**[ID\_VIP: 2551] - Procedura di Verifica di Attuazione, ex art. 185, commi 6 e 7 del D.Lgs 163/2006 e ss.mm.ii. - Fase 1 e Procedura ex art. 169 del D.Lgs 163/2006 e ss.mm.ii - Varianti. Progetto esecutivo dell' Itinerario Palermo-Agrigento (S.S. 121 - S.S. 189): ammodernamento della tratta Palermo-Lercara Friddi. 1° stralcio funzionale: lotto 2 - sublotti 2a e 2b dal Km 14,40 (rotatoria di Bolognetta inclusa) al Km 48,00 (svincolo di Manganaro incluso), compresi i raccordi con le attuali SS 189 e 121.**

PARERE N° 1673 del 12.12.2014

Verifica di Attuazione Fase I  
(ex D. Lgs. 163/2006, art. 185)

Procedura ex art. 169 commi 6 e 7 del D.Lgs. 163/2006 e  
ss.mm.ii. - Varianti

Rotatoria di Disconnessione Bolognetta – Configurazione Progetto Definitivo

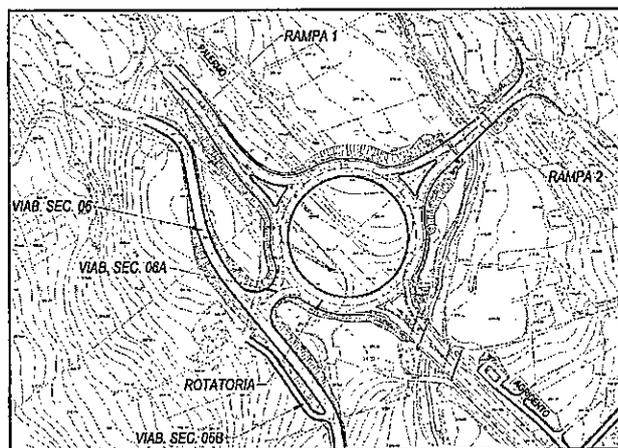
La modifica significativa intervenuta in fase di progetto esecutivo riguarda essenzialmente l'inserimento di un ulteriore ramo di ingresso in rotatoria direttamente dalla viabilità secondaria n. 6 attraverso la viab. sec. n. 6A. Tutto ciò allo scopo per consentire agli utenti provenienti dall'abitato di Bolognetta la facilitazione di poter accedere alla SS121 direttamente dallo svincolo in oggetto, sgravando quindi parte della viabilità locale di un ingente volume di traffico. Tale modifica ha comportato una variazione della livelletta della viabilità secondaria n. 6 per poter allinearsi alle quote della rotatoria e conseguenti opere di contenimento di monte per salvaguardare l'edificio esistente. L'accesso a quest'ultimo è garantito dalla nuova viab. sec. 6 B che si diparte dalla viab. sec. n. 6.

La rotatoria Bolognetta è stata stralciata dal progetto esecutivo.

Svincolo di Cefalà Diana - Configurazione Progetto Definitivo

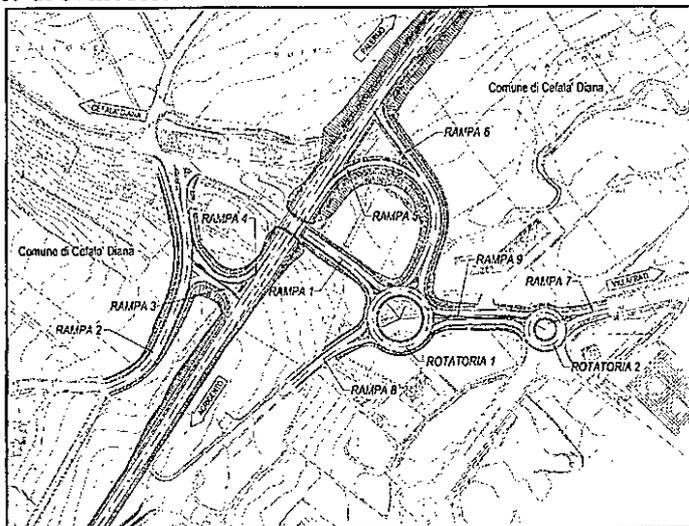
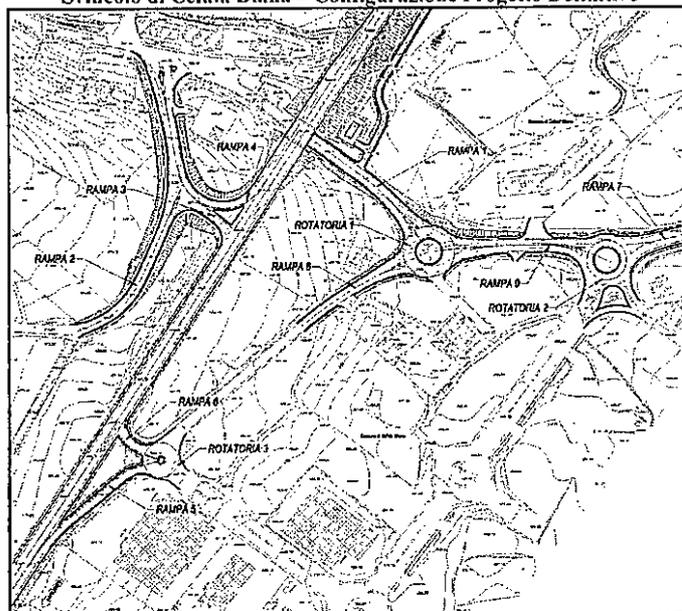
La modifica significativa intervenuta in fase di progetto esecutivo riguarda il lato est dello svincolo rispetto alla SS121. In via generale le manovre di ingresso e uscita dalla SS 1121 direzione Palermo (Rampe 5 e 6), sono state ripristinate nell'attuale configurazione esistente provvedendo a inserire la opportuna corsia di decelerazione e prevedendo la sistemazione del manto superficiale delle superfici interessate e relativa segnaletica stradale al fine di definire un'intersezione a rotatoria.

E' stato inoltre ridotto il raggio della "rotatoria 1" in quanto la configurazione dell'intersezione si riduce da quattro a tre rami. Ciò permette di minimizzare le aree espropriande, insistendo le nuove rampe prevalentemente su sedime stradale esistente e quindi assicura la sterilizzazione di eventuali contenziosi da parte di alcune ditte espropriande che - nella soluzione di progetto definitivo - vedevano fortemente deprezzate le loro proprietà. Per quanto concerne la rampa n. 9 è stata riportata alle dimensioni trasversali tipiche di una bidirezionale di svincolo.

Svincolo Vicari Nord – Configurazione Progetto Definitivo

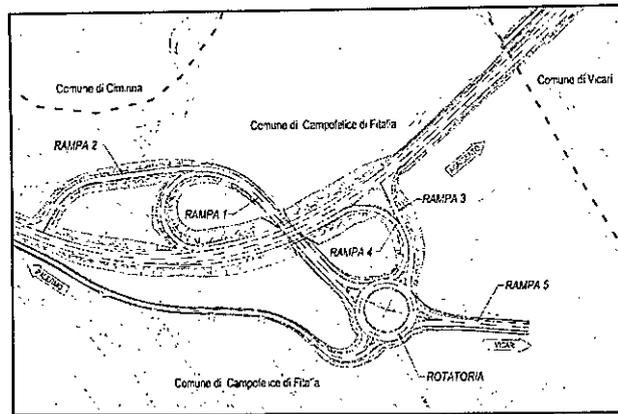
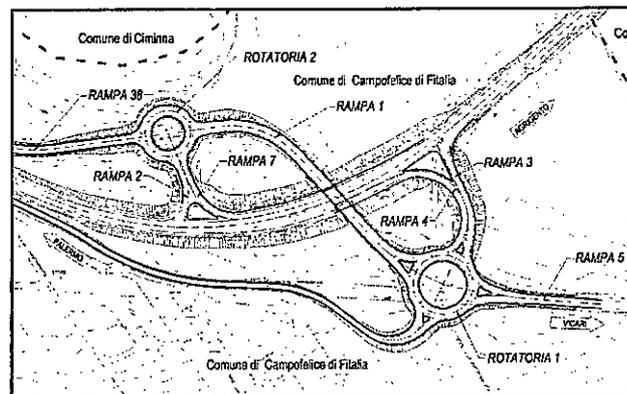
La modifica significativa intervenuta in fase di progetto esecutivo riguarda il lato nord dello svincolo rispetto alla SS121, dove è stata inserita una rotatoria lungo la rampa 1 in modo da poter far confluire nella stessa e collegare alla SS121 la Viab. sec. 38, diminuendo in tal modo il percorso verso lo svincolo degli attuali frontisti, cui sarà interdetto l'attuale accesso diretto sulla SS121 e diminuendo, di conseguenza, le potenziali fonti di contenzioso con gli stessi frontisti nonché l'utilizzo di territorio.

Svincolo Vicari Sud – Configurazione Progetto esecutivo

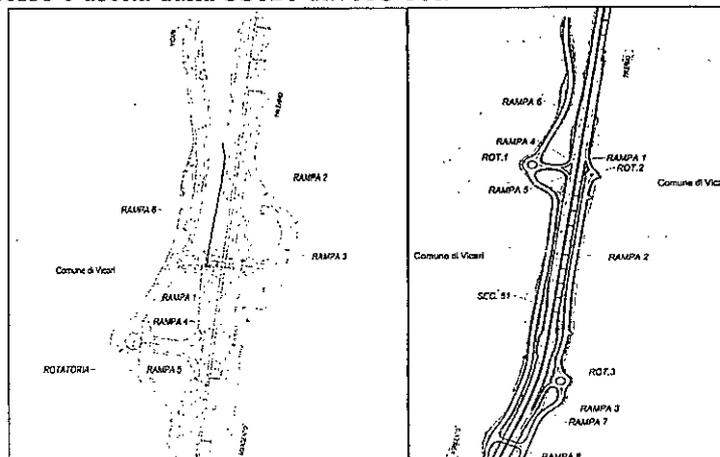
La modifica significativa intervenuta in fase di revisione del progetto esecutivo riguarda il lato est dello svincolo rispetto alla SS121.

In via generale l'obiettivo perseguito è stato quello di permettere il collegamento tra monte e valle della SS 121 attraverso il sottovia di nuova realizzazione, posizionato in prossimità di quello attualmente esistente di cui si prevede la dismissione.

Svincolo Manganaro -- Configurazione Progetto Definitivo

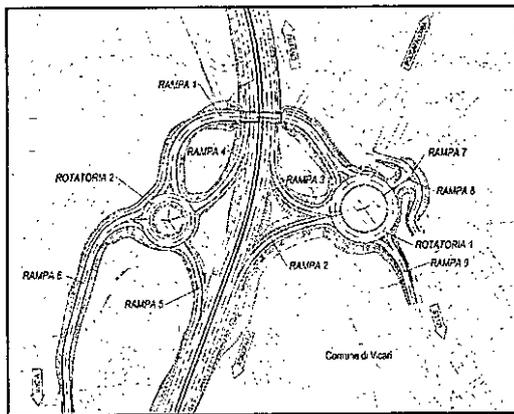
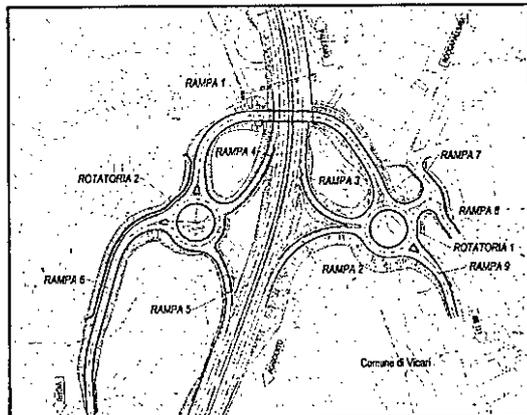
La modifica significativa intervenuta in fase di progetto esecutivo riguarda il lato est dello svincolo rispetto alla SS121. In via generale si è proceduto a uniformare i raggi della "rotatoria 1" alla "rotatoria 2" e riposizionare la rotatoria 1 in modo tale che la rampa n. 8 impattasse il meno possibile nell'area di pertinenza dell'attività produttiva adiacente, con conseguente minimizzazione di potenziale fonte di contenzioso ed ottimizzazione dell'utilizzo di territorio.

Di conseguenza si sono adeguati i tracciati di tutte le rampe confluenti alla Rotatoria 1.

#### GALLERIA SAN GIORGIO

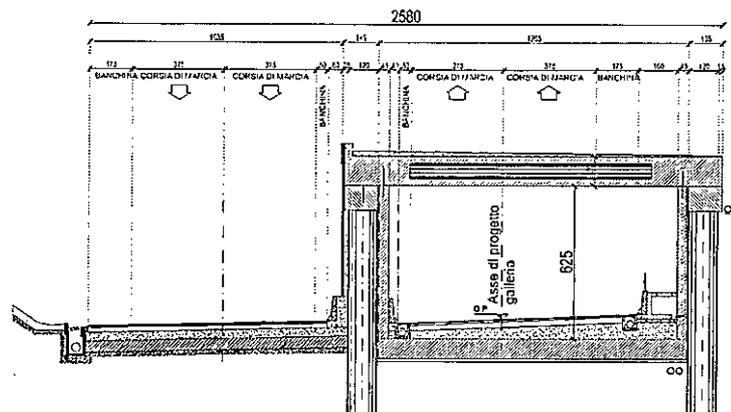
Nel progetto esecutivo, si è operata una variante consistente nella eliminazione della canna lato valle della galleria artificiale San Giorgio, in quanto divenuta funzionalmente inutile a causa della riduzione del ricoprimento conseguente al risultato del rilievo celerimetrico di dettaglio - eseguito, come contrattualmente previsto, propedeuticamente alla redazione del progetto esecutivo - ed alla ottimizzazione altimetrica della livelletta stradale; pertanto nella soluzione PE la galleria risulta realizzata con soli due allineamenti di pali e la carreggiata sinistra viene lasciata a cielo aperto. Nell'immagine seguente viene riportata la sezione tipo utilizzata.
